PRÉFET DE LA SAVOIE

Rapport de contrôle de l'inspection des installations classées		
Référence : 20200912_RAP_InspICPE-SOGYMA-v01.odt		
Nom et adresse de l'établissement contrôlé		Code DREAL
GYPSE DE MAURIENNE (SOGYMA) lieu-dit « Les Rosières » 73 300 Saint-Jean-De-Maurienne SIRET : 322 190 737 00013		S3IC 0061.01638 Priorité DREAL <input type="checkbox"/> PN AE SP AutreAutre Régime <input type="checkbox"/> A <input type="checkbox"/> E <input type="checkbox"/> D <input type="checkbox"/> NC SEVESO / IED <input type="checkbox"/> HAUT <input type="checkbox"/> BAS / <input type="checkbox"/> IED
Activité principale : Exploitation d'une carrière à ciel ouvert de gypse et d'anhydrite.		
Date du contrôle : 08/09/2020		
Inspecteur : Nicolas TAILLANDIER		
Type de contrôle		
<input type="checkbox"/> Inspection annoncée <input type="checkbox"/> Inspection inopinée		<input type="checkbox"/> Inspection planifiée <input type="checkbox"/> Inspection circonstancielle

Annexe 1 – Fiche de constats¹

Vue générale du bassin

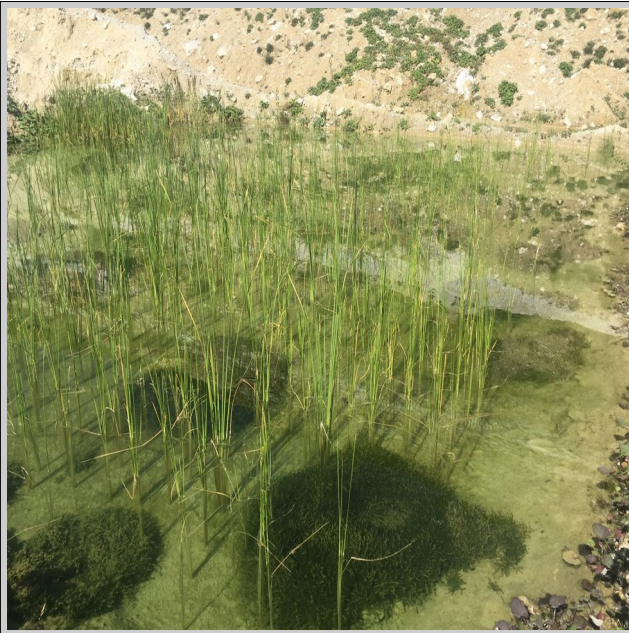
Constat N°2 : Gestion des eaux de ruissellement

L'état des berges du bassin recueillant les eaux de ruissellement a été appréciée. Celles-ci ne souffrent pas de dégradations apparentes dues à des désordres en matière de débit ou de pression des eaux qui y sont collectées.

Conclusion	Référence réglementaire	Délai ou calendrier	Pour les NC, preuve de la remise en conformité (à apporter par l'exploitant avant l'échéance du délai)
<input type="checkbox"/> Pas d'observation <input type="checkbox"/> Observation <input type="checkbox"/> Non conformité <input type="checkbox"/> Proposition de mise en demeure	Article 4 de l'arrêté du 04/12/2014	—	Le bassin est en bon état et son fonctionnement ne laisse pas présager de risque associé à un défaut structurel. Ce bassin ne respecte pas les prescriptions indiquées, mais ce point fait l'objet d'une régularisation administrative en cours.
